**Oggetto:** [ID\_7418] Progetto Agrovoltaiico denominato **CELONE 01** (Foggia) destinato alla produzione di Energia Elettrica da Fonti Rinnovabili Integrato da un Progetto di Riqualficazione Agricola, da realizzarsi nel Comune di Foggia. L'impianto Agrivoltaiico avrà una Potenza Complessiva pari a 30 MWn e 38,0016MWp. **Riscontro Richiesta Integrazioni 22/03/2022**

Con la presente comunicazione diamo riscontro puntuale delle richieste pervenute con vostra nota del 22/03/2022. Come da indicazione, il contenuto degli elaborati oggetto di revisione e allegati alla comunicazione, utilizzano una diversa formattazione per esser meglio identificati.

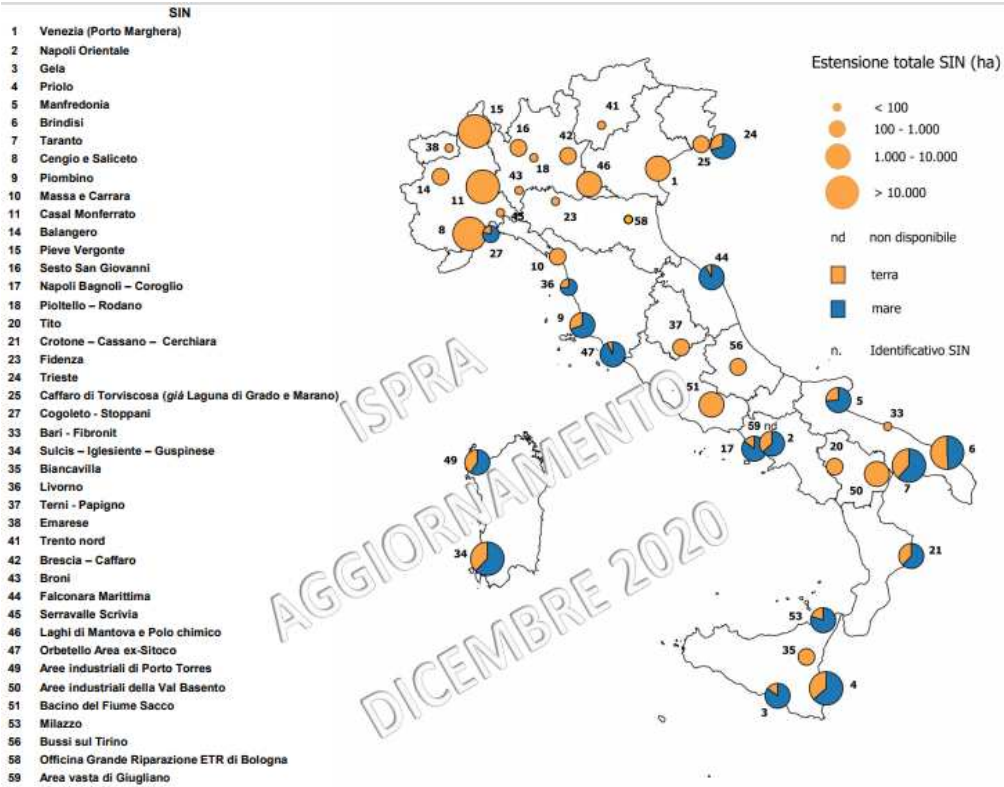
**2a** In riferimento all'analisi e la quantificazione risorse idriche utilizzate nelle 3 fasi di vita del progetto (*cantiere, esercizio e dismissione*) si riporta quanto segue:

- È stata integrata la valutazione degli impatti sulla risorsa idrica al **paragrafo 3.3 del SIA Ambientale Documento V.14b**
- È stata calcolata una stima della risorsa idrica che verrà utilizzata per il lavaggio dei moduli al **paragrafo 4.1 SIA Progettuale Documento V.14.c**
- È stata calcolata una stima della risorsa idrica che verrà utilizzata per il progetto agronomico al **Par. 9.4 della Relazione P.09.**

*Nello specifico, come si evince negli elaborati, la trattazione è stata condotta considerato il worst case ovvero affrontando il fabbisogno idrico senza l'apporto della pioggia e dunque le condizioni meteorologiche che sicuramente apporteranno un beneficio e faranno in modo da ridurre considerevolmente il fabbisogno idrico indicato. Per completezza è stata indicata e riportata l'altezza media di precipitazioni medie mensili misurate dalla stazione meteorologica di Foggia per avere un'indicazione sulla disponibilità idrica.*
